4 3 2		1	5	GASKET	1	SILICONE RUB	RED	DGK00257-N/2 DGK00032-N/1	
			4	RING	1	MBsBD C3604BD-F	Nickel Plate	DSR01097-5/4 DSR01097-5/3	
			3	INSULATOR	1	TEFLON		DIN02840-N/5	
			2	CONTACT	1	BeCu C17300	Silver Plate (3μm)	DCT03741-5/3	
		2	1	BODY	1	ZnDC	Nickel Plate (3~4μm)	DBD02992-5/3 DBD02992-5/1	
			NO.	DESCRIPTION	Q'TY	MATERIAL	PLATING	CODE	
TOLERANCE		Decimal	DATE			KJ  COMTECH KJ COMTECH CO.,LTD.			
		±0.2	2024. 11. 08.						
		Angle	APPROVED BY				TITLE		
		±1°	CHECKED BY						
MATERIAL		DRAWN BY		S.H.KIM		N50 SOLDER END JS-4H			
FINISH		SCALE		UNIT					
		3/1		mm		A4 DWG NO. CN03958-7/5			
						REVISION		SHEET	
						4		1 of 1

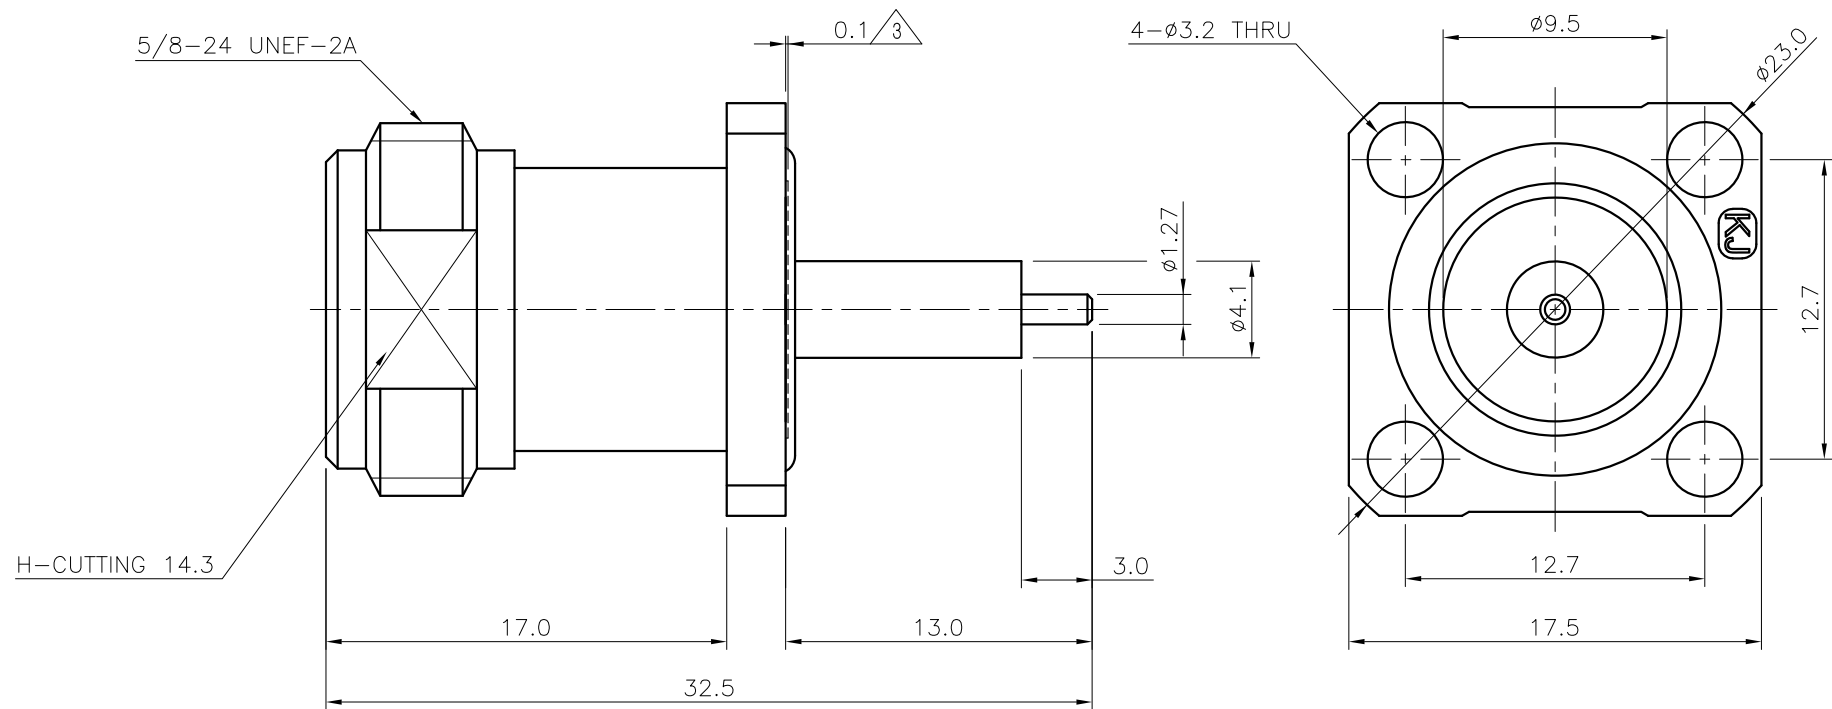
REVISION				
REV	DESCRIPTION	DRAWN	APPR	DATE
IR	Initial Registration	S.Y.EUN	I.C.KIM	2018.10.26.
1	[설변No.201907-0003] 가스켓 이탈 방지로 인한 가스켓 변경	S.Y.EUN	I.C.KIM	2019.07.02.
2	[설변No.202012-0002] O-RING 빠짐 개선 안착부 금형수정	I.C.KIM		2020.12.07.
3	[설변No.202101-0003] O-RING 빠짐 개선 안착부 0.1mm Ground Boss 추가	S.Y.EUN	I.C.KIM	2021.01.20.
4	RING 억지끼움후 돌출부위 감안하여 길이 조정	S.H.KIM		2024.11.08.
